# 建筑施工安全监督限期整改通知书

迁建[安]限改字第202028号

# 建筑施工安全隐患整改报告书

## 脚手架整改方案

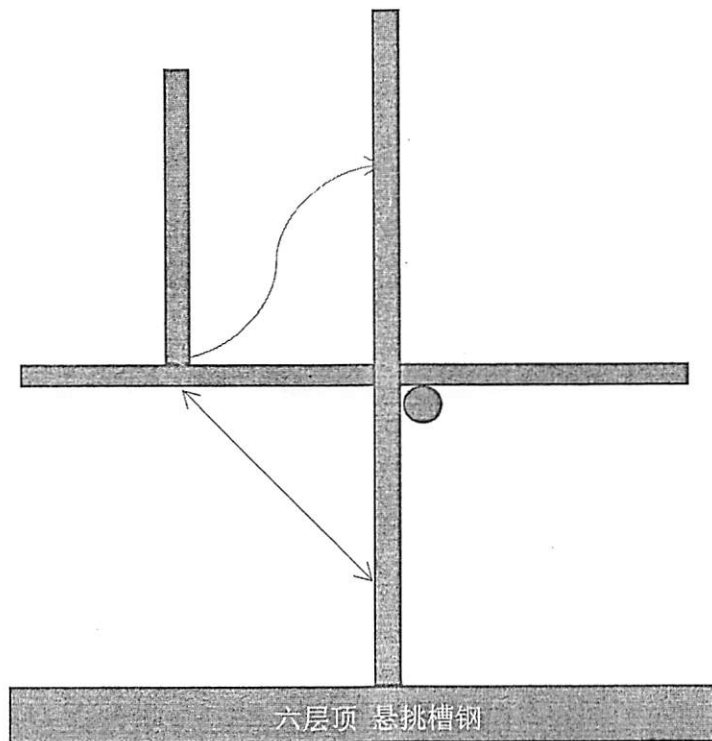
存在的问题	违反法律法规、规范标准、规范性文件名称条款
<p>1. 现场存在脚手架顶层前2层未搭设规范                      搭设，外立杆悬空，制定整改方案上报停用脚手架。                      2. 未悬挂首层限网，个别工人高处作业未系安全带，作业层脚手板未</p>	<p>“两会前”安全隐患排查                      补漏</p>

1 情况说明：目前清晖雅园一期一标段主体已经全部封顶，脚手架体全部到达主体结构顶部。图纸设计外檐尺寸较大，造成外檐部分脚手架外挑，目前现场利用外伸水平杆作为悬挑杆件，外立杆有悬空现象，此部位架体只用于维护架体，不参与主体承重，特制订如下整改方案。

2 整改方案：1:如图所示，在双箭头细线部位用脚手管做斜支撑，间距随立杆间距。

2: 双曲线所示部位为钢丝绳与主体拉结。
